# 紅磡站周邊和海濱一帶用地發展

## 發展規劃建議

街道變革  
2025 年 7 月

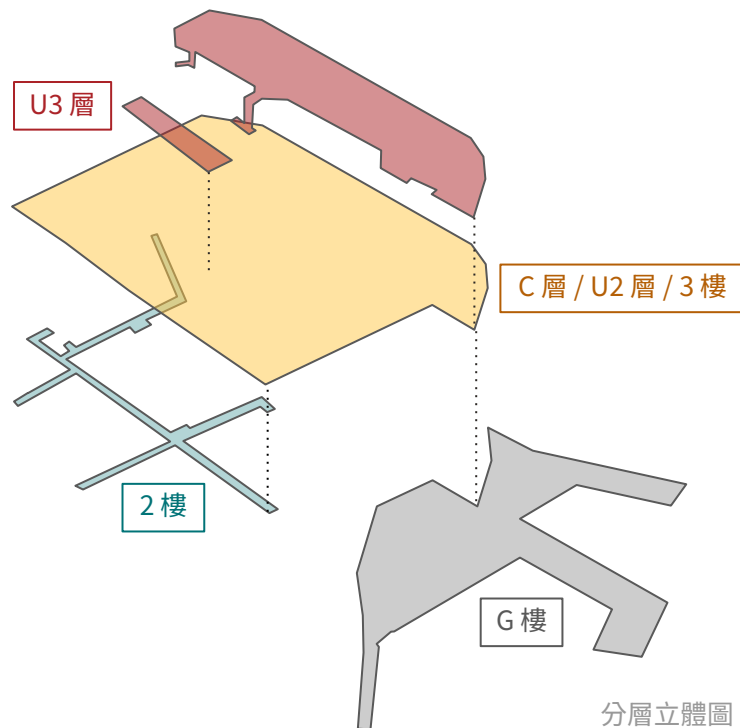
- 紅磡站一帶主要行人通道及空間分佈大致如下：
  - **U3 層**：鐵路站餐廳層、置富都會商場大約高度
  - **C 層 / U2 層 / 3 樓**：鐵路站大堂、平台主樓層及街道
  - **2 樓**：鐵路站A/B/D出口、室內通道及行人天橋
  - **G 樓**：地面層，將集中於海濱
- 可以重新檢視每個空間的角色和功能，檢討在改善連接通道的效率外，能否增加停留及活動空間、增強各個空間之間的視覺連繫及層次，擺脫現時空間過度分割及壓迫的觀感。在局方之規劃建議作為基礎之上，改動工程的規模可以更加進取。

分層立體圖

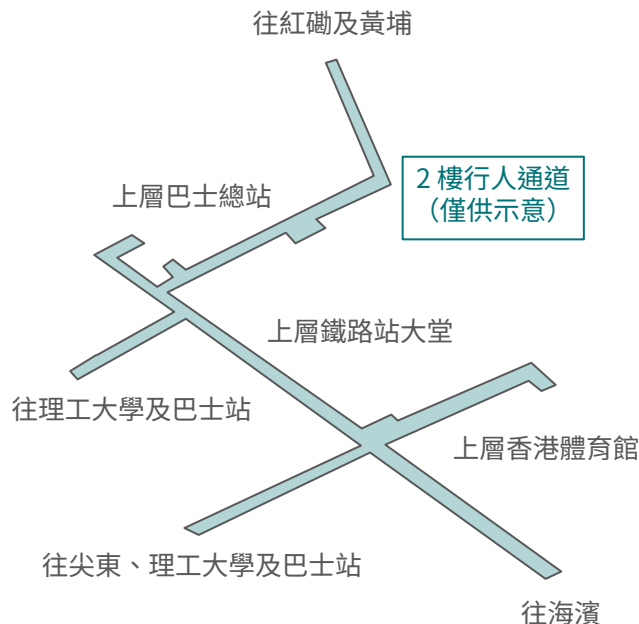
- 2樓行人通道具備策略角色，連接紅磡站外圍各區及交通設施。現時通道空間擠迫，人流密集，高度依賴指示牌辯認方向。為追求城市形象和地方吸引力，值得積極改善路線及設計。除局方擬議引入的天窗外，更可嘗試直接在停留及活動區域採用較高天花「樓底」，提供上下兩層的視覺連繫，換言之可以互相對望，分享天色，增添活力，令空間更易辨識。個別位置亦應擴闊，例如轉角及交匯點。有關改動需要與建議2、3及9的設計互相配合。
- 期望局方優先考慮和研究建議2至5的可行性及設計選項，及探索更多其他空間改善措施。

鐵路站南面廣場想像效果

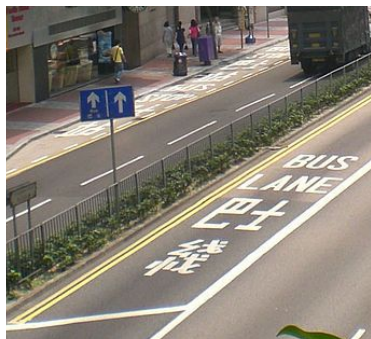
- 方案 2 更能為紅磡站大堂及香港體育館之間提供廣場空間，行人聚集點將集中於鐵路站大堂南側，配合未來政策、體育館舉行更多演出活動所帶來的恆常使用量，為人潮管理提供彈性。
- 以廣場空間代替一段馬路及行人過路處，除避免影響道路交通外，更能擴大交通樞紐與體育館之間的行人通道容量，方便各種交通工具的乘客。此舉能舒緩 2 樓行人通道的人潮壓力，甚至毋須興建額外行人天橋，亦能發揮分流作用。
- 增設廣場後，相信有更多彈性，可以重新整理緊急車輛通道及上落客貨區域，妥善安排車輛與行人空間。

轉乘通道示意通道（紅色箭咀）及局方擬議通道（綠色箭咀）

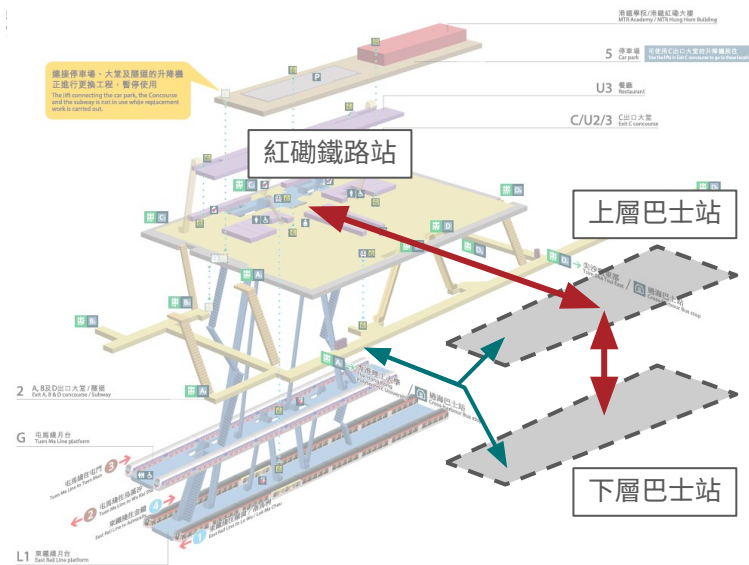
- 建議 2 的兩個方案均可提供條件，為紅磡站加設同層轉乘通道至擬議的平台上層巴士總站，縮短步程、確保「暢道通行」無障礙、增強視覺連繫之餘，更能減少 2 樓室內行人通道的負荷及人潮衝突。
- 如以上改動無法實現，似乎可以擴充現有紅磡站大堂與 2 樓室內行人通道之間的連接，例如闢設寬闊的樓梯及增加扶手電梯數量，以理順人流及改善空間體驗，唯獨需要研究，如何避免過份影響下層鐵路設施的樓層高度。

分層立體圖

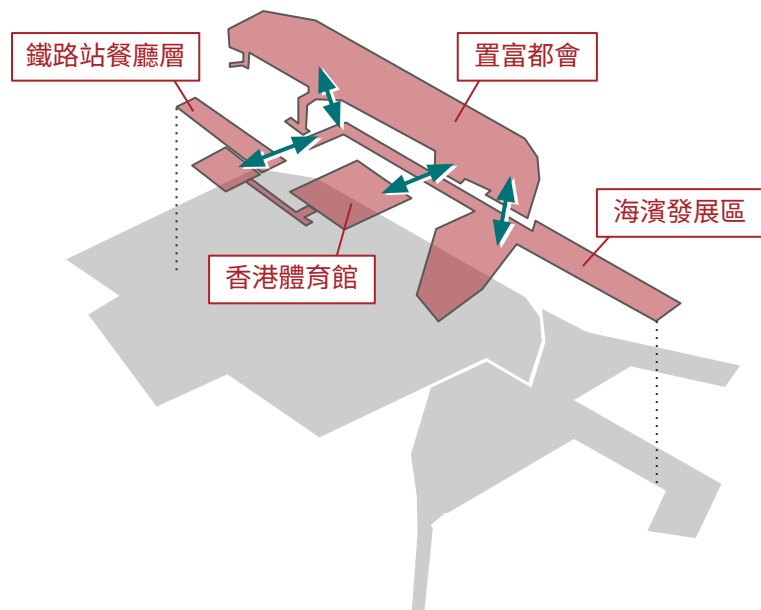
- 平台大堂層（C 層）之上的行人通道及空間，應尋求方式互相連接，確保「暢道通行」無障礙，減少上落路程及時間，空間包括但不限於：
  1. 鐵路站餐廳層（U3 層）
  2. 置富都會入口及商場
  3. 香港體育館上層入口
  4. 擬議連接香港體育館的行人天橋（如果落實）
  5. 擬議海濱發展區（跨越紅磡繞道的高架通道）
  6. 擬議從改造港鐵學院得出的空間及設施

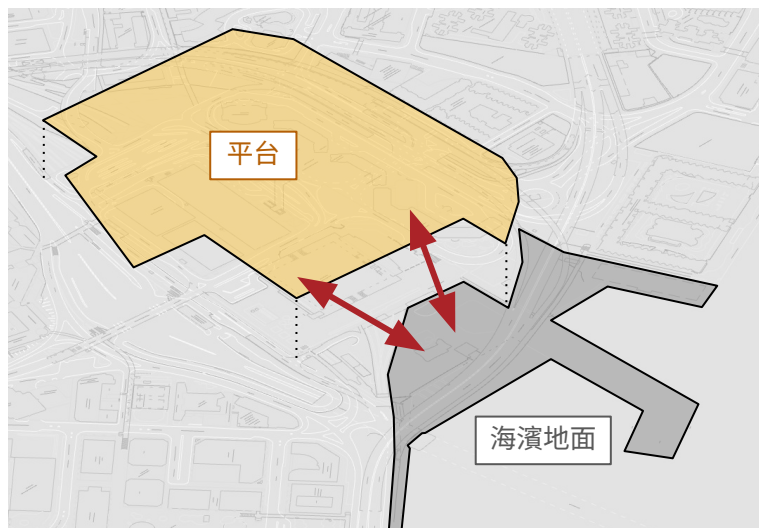
- 為求便利，混合發展範圍（即海濱物業發展）內應提供選擇，讓行人由平台大堂層（C 層）經最直接的通道來往海濱地面（G 樓），減少上落路程，避免過度依賴跨越紅磡繞道的高架商場通道。
- 以上所及的通道可附設任何活動空間，鼓勵停留及各種公共及商業活動。
- 作為重要行人通道，應確保全日24小時開放。

概念單車通道路線圖

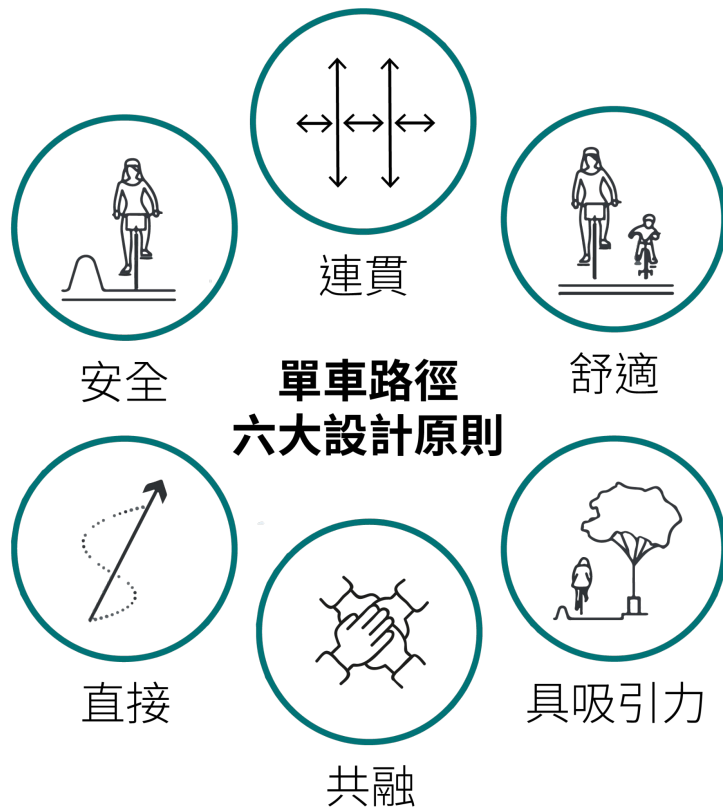
- 現時紅磡站平台入口及紅磡繞道似乎全屬單車限制區，但部分位置定義模糊。騎單車來往尖東與紅磡的街道，似乎只有漆咸道北及漆咸道南一條路線，險象橫生，急需安全、直接而舒適的替代路線。
- 根據局方計劃，將來地面海濱長廊將成為主要活動的通道及場所。現時紅磡繞道的行人路亦有條件成為海濱共享徑之外的替代方案。建議局方包括此選項一併研究，以高架通道提供活躍出行空間。
- 有關通道闊約 4.5 米，以專用單車通道最為理想。輔以重建或新建的出入口連接尖東（海濱及麼地道一帶）、紅磡海濱（紅磡碼頭一帶）及紅磡站單車停泊處及輔助設施，可成為尖東與紅磡之間的策略連接要道，接通兩個區域的街道。
